島根原子力発電所 2号炉 津波による損傷の防止

論点 3 「防波壁の構造についての設計方針及び構造成立性」

(コメント回答)

令和 2 年 10 月
中国電力株式会社

7.5 個別論点（2）ケーソン構造成立性検討（1/4）

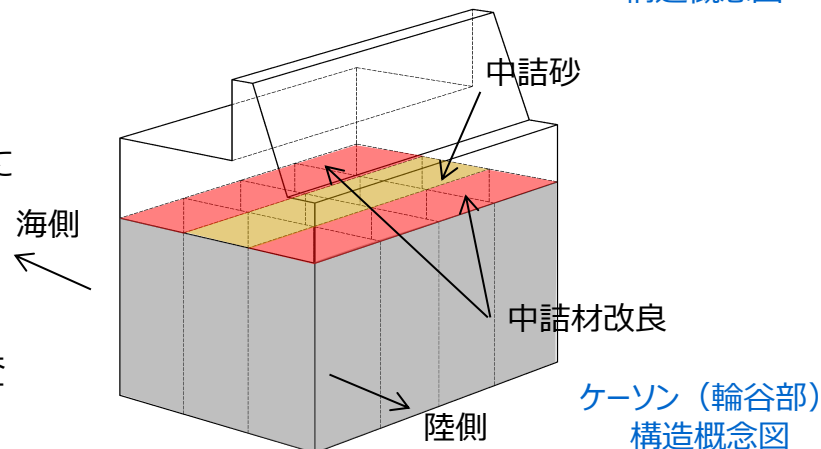
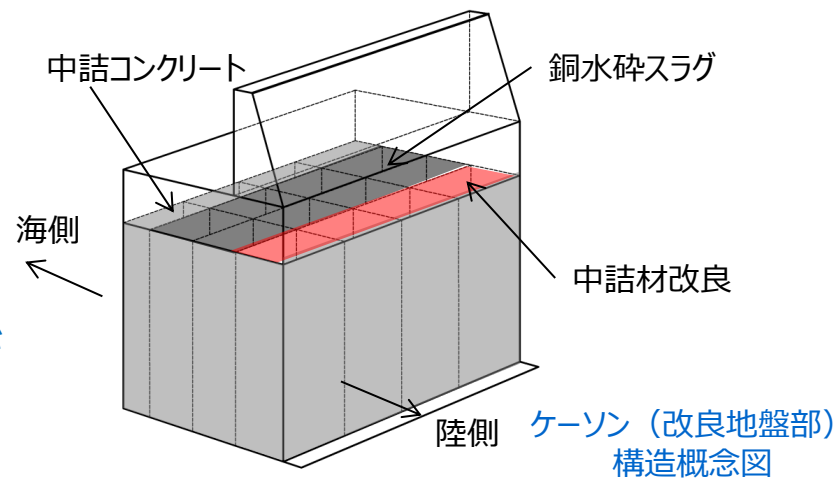
- 波返重力擁壁の既設ケーソンの対策について、中詰材改良による補強方法の成立性を説明すること。また、中詰材の改良範囲及び仕様について、設定方法の考え方を説明すること。
- 波返重力擁壁のケーソンの評価断面について、構造成立性評価では「地盤改良部」を代表として選定しているが、構造が異なる「輪谷部」についてもケーソンの設計が成立する見通しを説明すること。
- 波返重力擁壁の構造成立性検討における解析条件について、荷重の載荷方法（2次元動的 F E M解析結果から地震時荷重を算出し、その荷重を3次元静的 F E M解析に載荷する方法等）及びケーソンと中詰材の相互作用を評価するための解析上の配慮事項を具体的に説明すること。

- ケーソンの中詰材を改良する工法として高圧噴射攪拌工法等が挙げられる。波返重力擁壁直下のケーソン内の中詰材改良にあたっては、ケーソン躯体に影響がないように、斜め方向の改良を実施することで施工可能と判断する。また、中詰材の改良範囲として、地震時荷重等が直接作用するケーソン前壁及び後壁の背面の中詰材を改良することを基本とし、ケーソンの照査結果を踏まえ、必要に応じて改良範囲の追加を検討する。中詰材改良の仕様として、ケーソンの照査結果を踏まえ、中詰材改良の解析用物性値（剛性）を設定し、解析用物性値（剛性）の妥当性を試験等により確認する。（P69,70）
- 波返重力擁壁のケーソンの評価断面として、ケーソンの構造が異なる輪谷部断面を追加検討した結果、ケーソンの中詰材の一部を改良することで、構造成立することを確認した。（P151,152）
- 波返重力擁壁の構造成立性検討における3次元静的 F E M解析について、2次元動的 F E M解析（有効応力）によるケーソン頂底板間の相対変位が最大となる時刻の地震時荷重（地震時土圧、動水圧）及び加速度を抽出し、2次元モデルに対応する3次元モデルの要素・節点に地震時荷重・加速度を載荷している。また、ケーソン各部材と中詰材との境界条件は節点共有としている。（P131,134）

- 中詰材改良の工法の例として、ケーソン内の中詰材に固化材を噴射しながら混合・攪拌する高圧噴射攪拌工法が挙げられる。波返重力擁壁直下のケーソン内の中詰材改良にあたっては、ケーソン躯体に影響がないよう下図のように斜め方向に施工する。
- 試験施工等により中詰材改良に要求される解析用物性値（剛性）が確保できることを確認する。また、中詰材改良の施工後確認試験（PS検層等）により、品質管理を行う。
- 島根原子力発電所において、ケーソン内の中詰材の剛性向上を目的として、上述の高圧噴射攪拌工法にて中詰材を改良した施工実績があり、施工後の品質確認試験（PS検層）において所定の剛性が確保されることを確認していることから、ケーソン内の中詰材改良の施工成立性はあると判断する。

滑動の照査

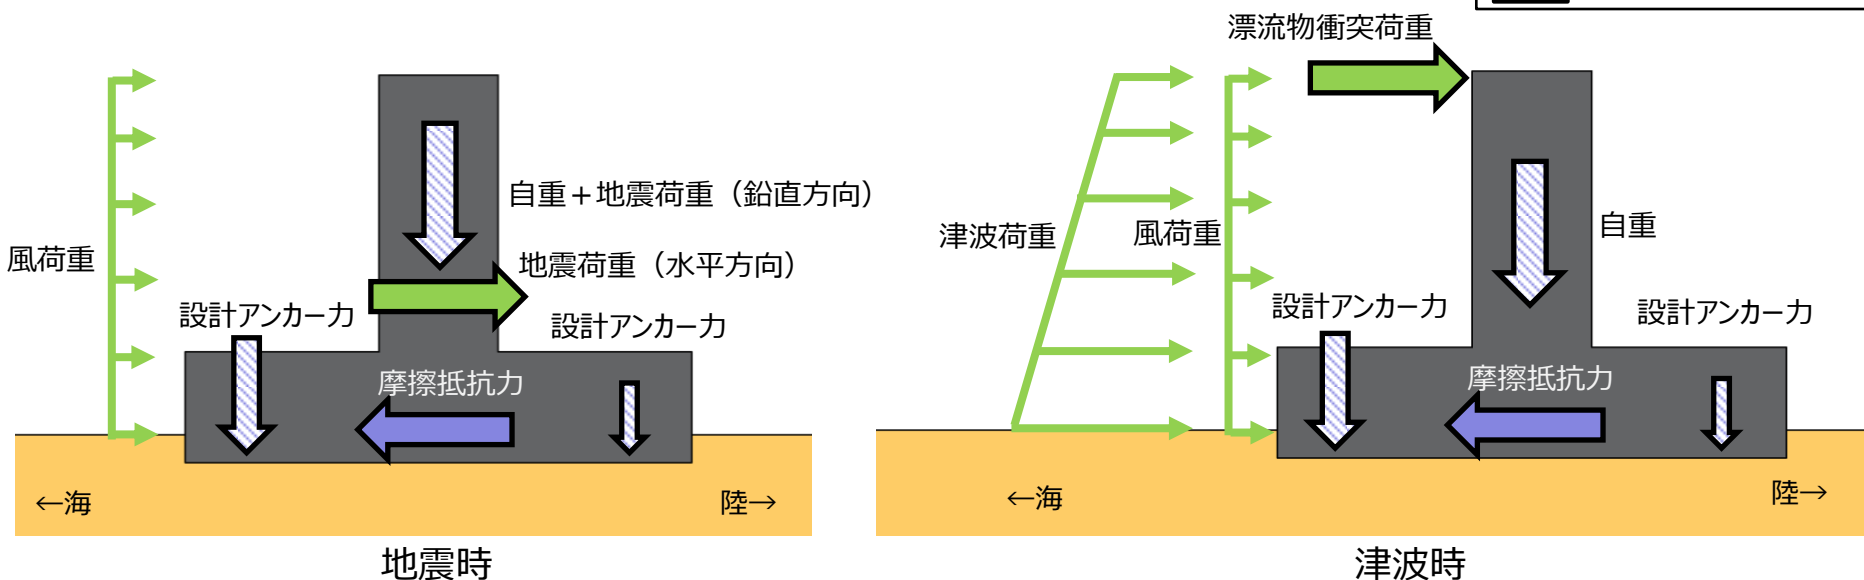
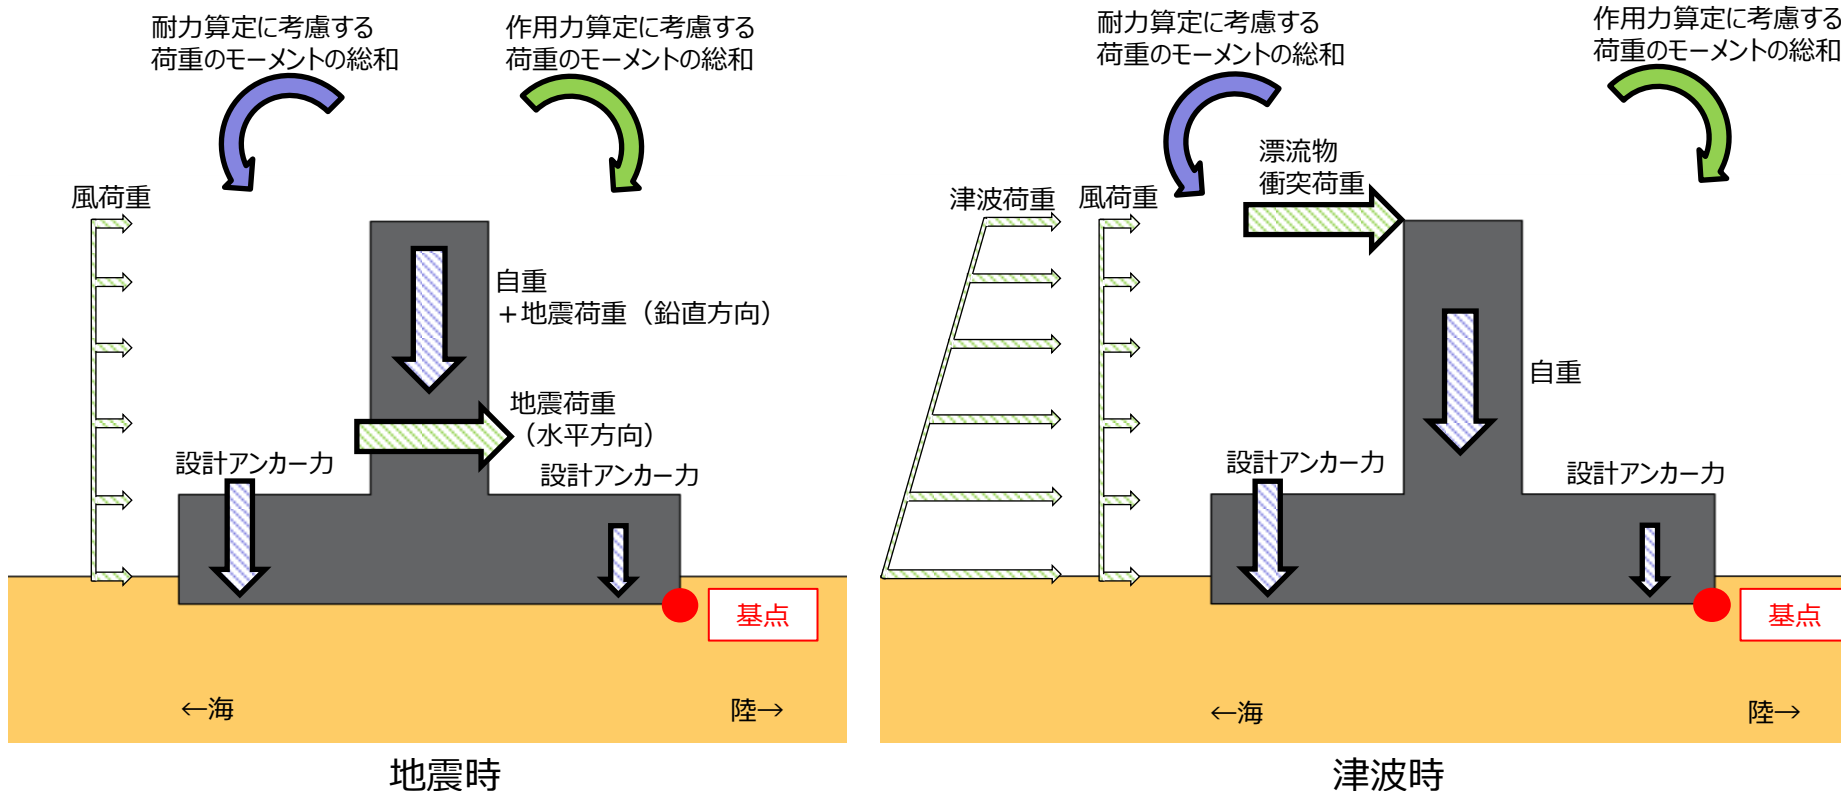
○鋼管杭式逆T擁壁のグラウンドアンカーについて、逆T擁壁及び改良地盤の滑動・転倒を抑止する役割に対し、その評価が成立することの見通しを説明すること。

○防波壁（鋼管杭式逆T擁壁）のグラウンドアンカーについては、逆T擁壁及び改良地盤の滑動・転倒を抑止する役割に期待していることから、成立の見通しを確認するため、地震時及び津波時におけるグラウンドアンカーの設計アンカー力を考慮した逆T擁壁の滑動・転倒照査を実施した。照査の結果、逆T擁壁が滑動・転倒しないことから、グラウンドアンカーは構造成立することを確認した。（P113,114,121,122）

- ・地震時及び津波時における，逆T擁壁の滑動に対する耐力（摩擦抵抗力）と逆T擁壁に発生する作用力（地震時は地震荷重等，津波時は津波荷重及び漂流物衝突荷重等の総和）の比が1以上であることを確認する。
